## Point d'étape Parcs AO4 et AO8 prévus au sein de la zone « Centre Manche »

Mobilisée par les arguments qui suivent, l'association Eolarge défend :

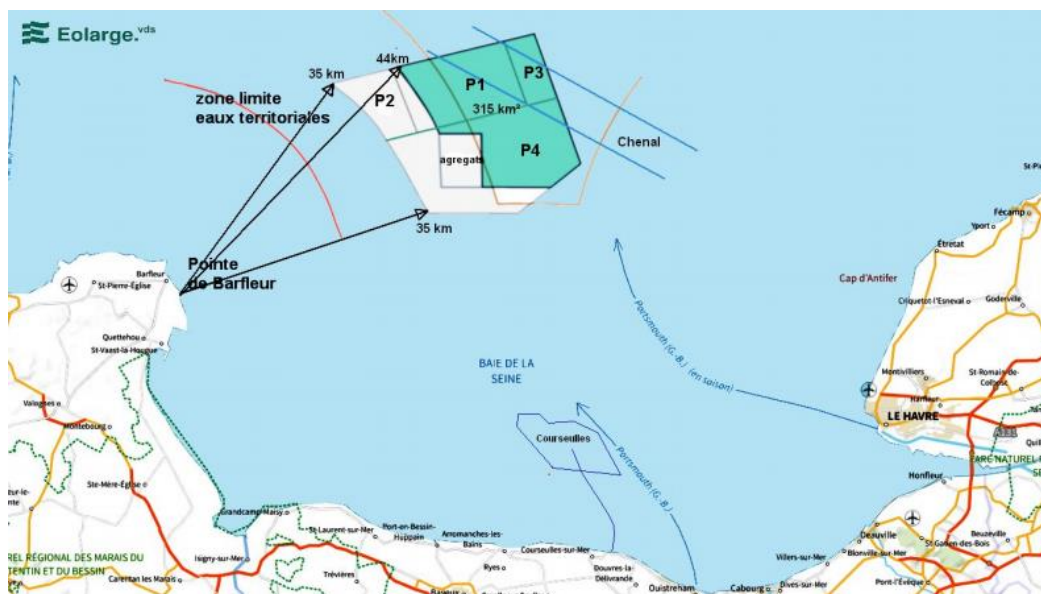
### 1 - Le maintien de la puissance annoncée de 2GW et le décalage vers l'est du 1<sup>er</sup> parc

Le projet d'un champ éolien porté à 2,5GW déborde les cadres du débat public et du décret du 4 décembre 2020 tous deux annonciateurs d'un dispositif limité à 2GW.

L'éventualité d'un 2<sup>e</sup> parc dit AO8 de 1,5GW amène l'État à saturer l'espace de 500km<sup>2</sup> et à positionner le 1<sup>er</sup> parc de 1GW à l'ouest de la zone. Le maintien à 2GW permettrait de reculer le parc et donc d'en minimiser l'impact visuel sur la côte est du Cotentin.

Cette option permet par ailleurs une égalité d'éloignement des côtes des trois départements de la Seine-Maritime, du Calvados et de la Manche qui se trouveraient chacune située à plus de 40km du site. D'où la carte proposée depuis plusieurs mois par Eolarge :

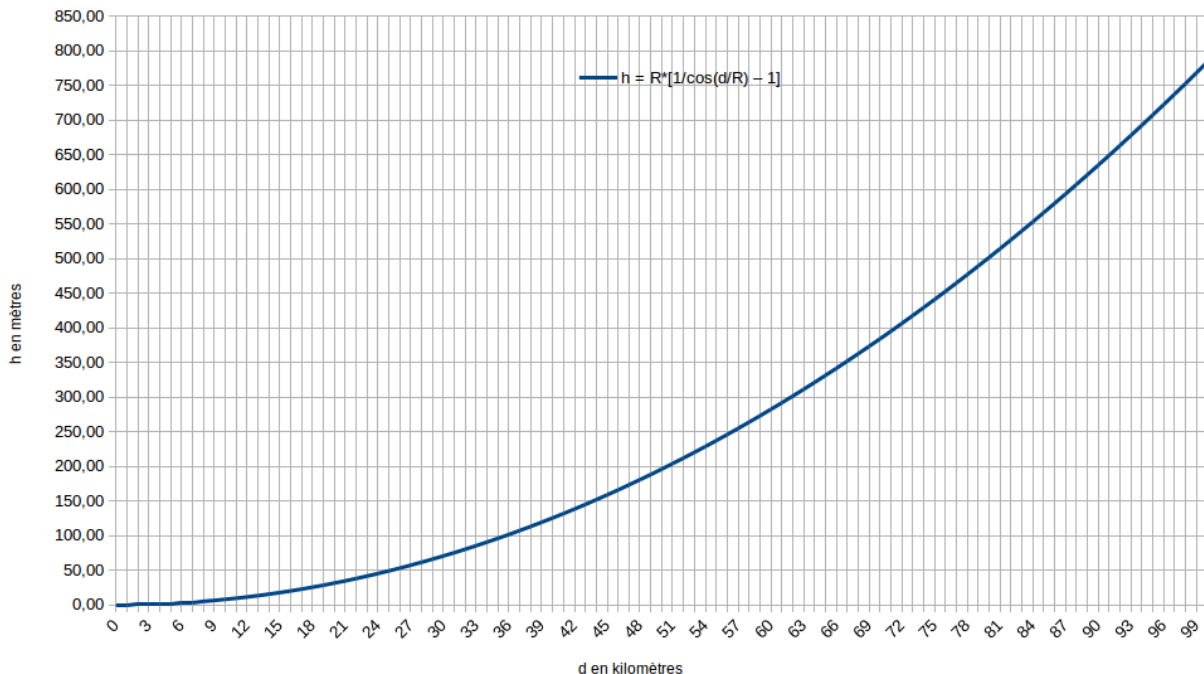
Que signifie dans ce contexte, l'annonce d'une réunion publique sur « les alternatives au projet » annoncée au Havre pour le 6 mai 2022 ?
